## Réponses à la liste des questions du BAPE transmise le 24 mars 2021

Régie intermunicipale du centre de  
valorisation des matières résiduelles du  
Haut – Saint-François et de Sherbrooke

29/03/2021

**Figure 1 : représentation visuelle de la simulation du paysage sur le terrain du 225 chemin Labbé à Bury.**

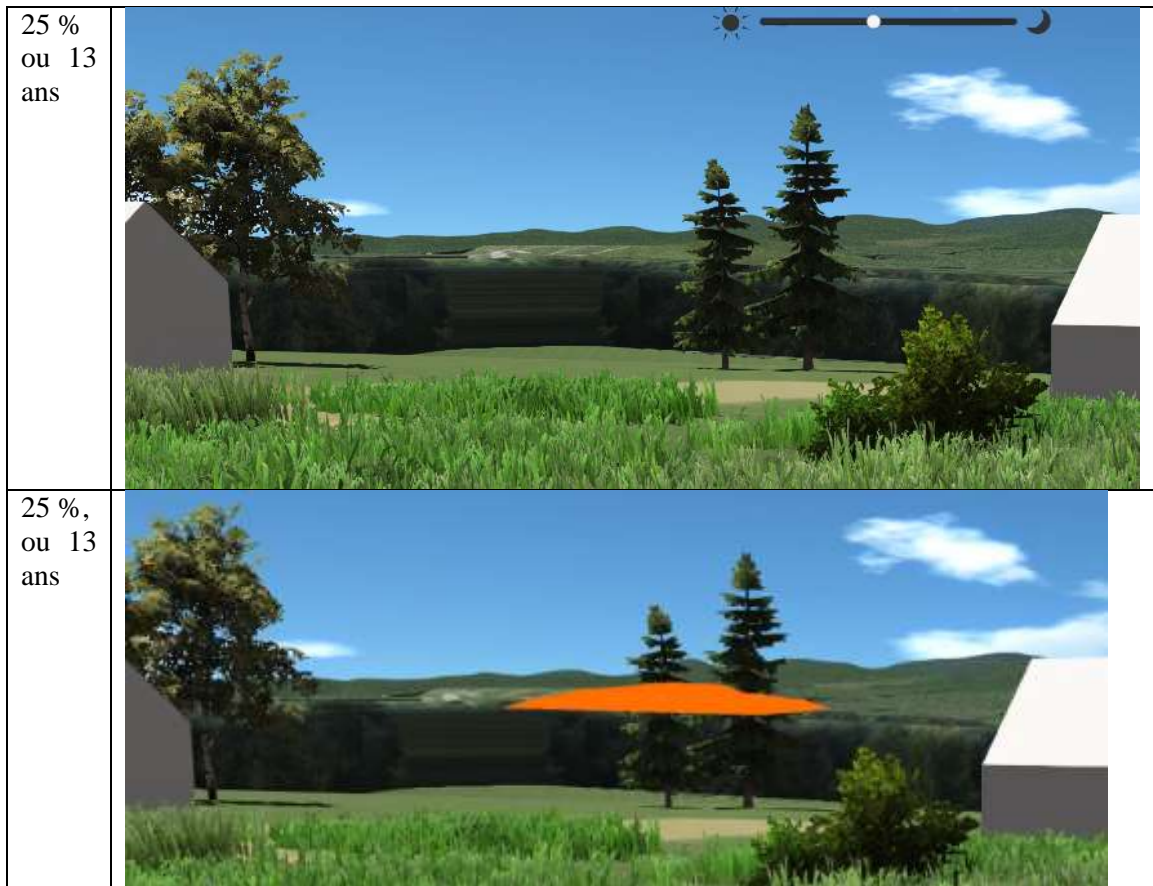
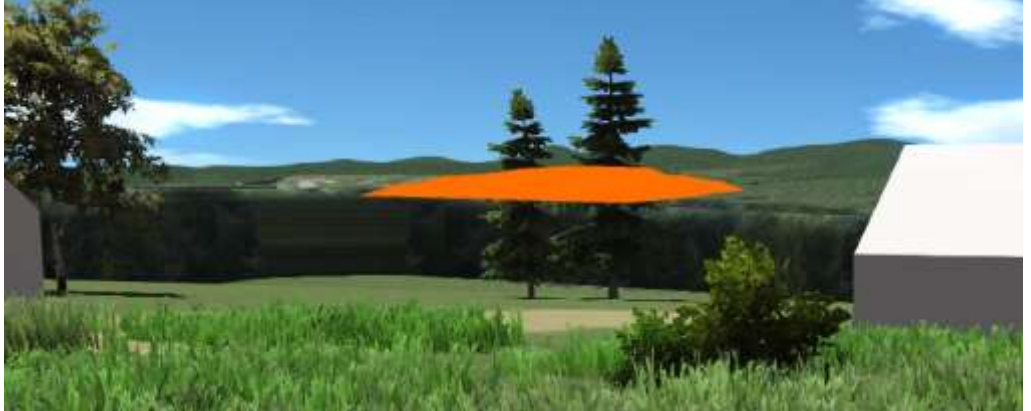
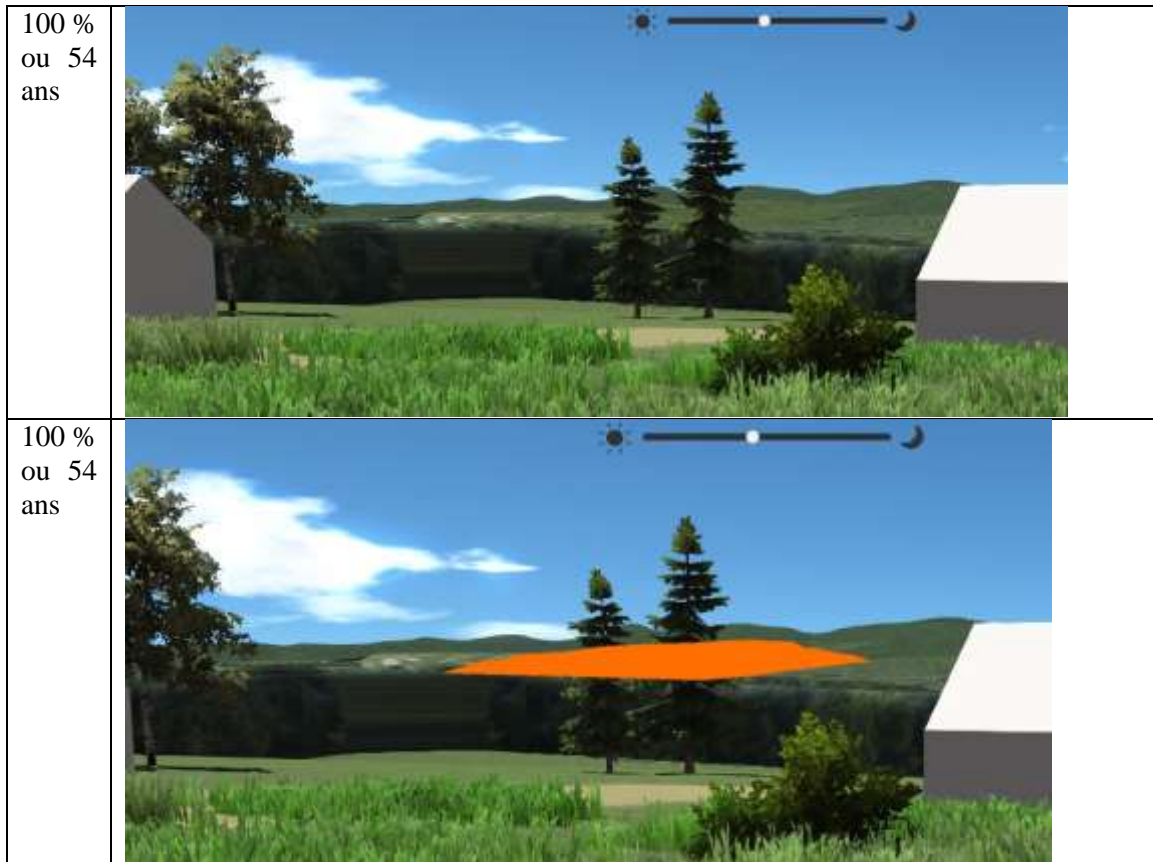
**Question 4 :** Serait-il possible d'avoir une évolution de l'impact visuel sur le chemin Labbé? 15, 30, 45 ans après le début du projet?

Le propriétaire du 225 chemin Labbé a été rencontré lors de la préparation de l'étude d'intégration au paysage à l'hiver 2019. Lors de notre passage à la résidence, le propriétaire nous a indiqué qu'il voyait le site actuel de sa résidence. Il a souligné que le nouveau site allait lui obstruer la vue des montagnes, dont le mont Orford. Il nous a aussi mentionné que les arbres à la limite de sa propriété avaient atteint leur fin de vie et qu'ils seraient éventuellement coupés.

Lors de la préparation de la simulation, nous avons tenu compte de ces différents éléments. Le point de vue se situe dans le chemin menant à la résidence du 225 chemin Labbé. Le résultat visuel de la simulation apparaît à la figure 1. À noter que ces images sont une simulation de ce que serait le paysage dans le futur, ce n'est pas la représentation d'aujourd'hui. Le propriétaire nous a souligné à plusieurs reprises que ces deux arbres n'existent pas, lors de l'atelier de mai 2019. Les deux arbres, qui ne sont pas présents aujourd'hui, pourraient y être dans le futur. Sur chaque figure on aperçoit à gauche, un bâtiment représentant la position de la maison actuelle, et à droite une représentation de l'écurie actuelle. Les figures placent le point de vue d'un observateur au niveau du rez-de-chaussée entre les deux bâtiments. Comme l'avait souligné le propriétaire, nous avons demandé aux programmeurs de la simulation de retirer les arbres à la limite de la propriété pour donner une vue encore plus réaliste de la situation future si aucun arbre n'était replanté à cet endroit.

La simulation démontre la situation avec des séquences de remplissage à 25 %, 50 %, 75 % et 100 % (voir les images). La simulation a été produite pour répondre à nos 3 questions de départ en lien avec cette résidence :

La simulation a été faite en tenant compte des phases de remplissage des cellules d'enfouissement choisi arbitrairement à 25 %, 50 %, 75 % et 100 % du volume total. Ces phases de remplissage correspondent respectivement aux périodes de 13 ans, 26 ans, 40 ans et 54 ans après le début du remplissage. L'accumulation des déchets de la première cellule ne sera pas visible avant quelques années et une fois celle-ci remplie à pleine capacité, elle sera fermée en engazonnée (couleur verte des premières photos) et servira d'écran lors du remplissage de la cellule suivante et ainsi de suite. Finalement, ce que la simulation ne montre pas est les efforts qui seront déployés par nos employés pour éviter les désagréments en ajoutant le recouvrement journalier.
